**PROCESSO Nº WS1620501951**

**EDITAL DE COTAÇÃO SIMPLIFICADA N.º 017/2025**

**OBJETO DA SELEÇÃO:** Contratação de empresa especializada em executar serviços de engenharia para a adequação dos sistemas de prevenção e combate a incêndio e SPDA – AVCB FASE II.

### **RESPOSTA À DÚVIDA Nº 02**

➤ **P.00033, 38, 42, 641, 1409 - LEDM e Lab. Biofármacos em Célula Animal**

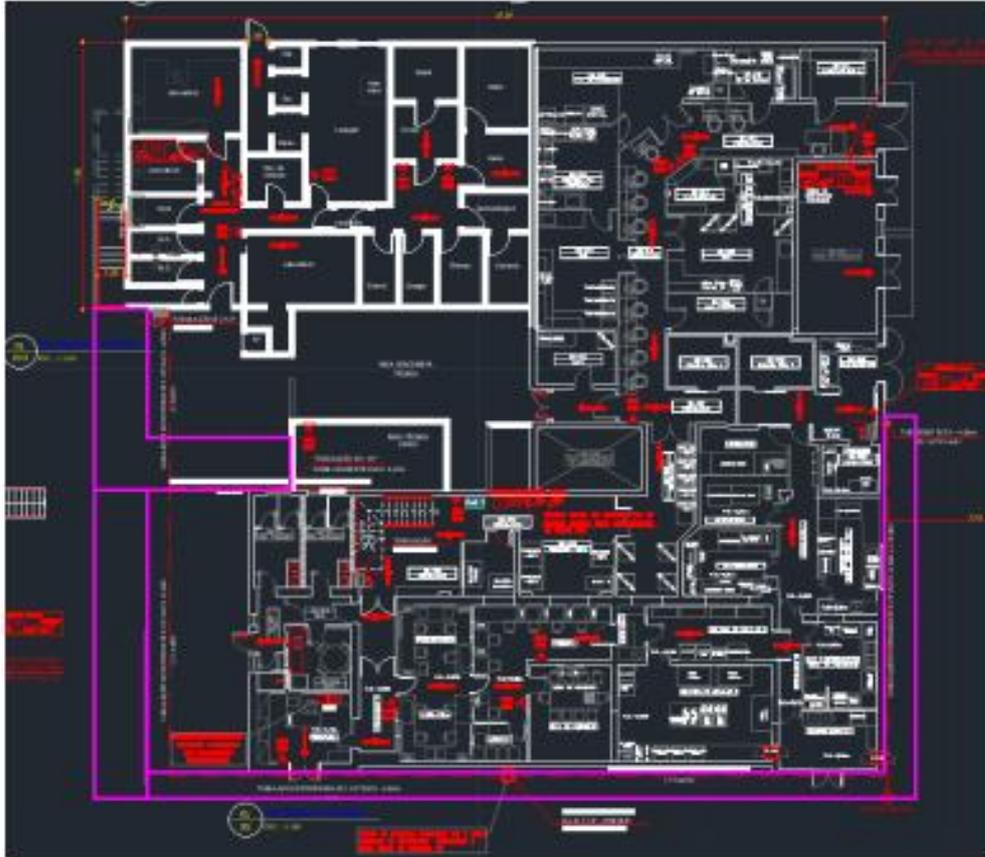
**PERGUNTA 02:** - Na planilha orçamentária enviada, os quantitativos de concreto especificados estão muito abaixo do levantado in loco conforme orientações disponibilizadas durante a visita: as placas de concreto devem ser refeitas de acordo com o layout original sem emendas e mantendo as juntas existentes. Abaixo encontra-se o mapeamento de cada edifício feito pela Egypt de acordo com os rasgos que deverão ser feitos para passagem das infra solicitadas em projeto. Os valores adicionais devem ser implantados no preço unitário? Ou haverá ajuste da planilha em relação a estas quantidades?

**RESPOSTA:** Os ajustes necessários constam da planilha proposta, Anexo II.1 do Edital.
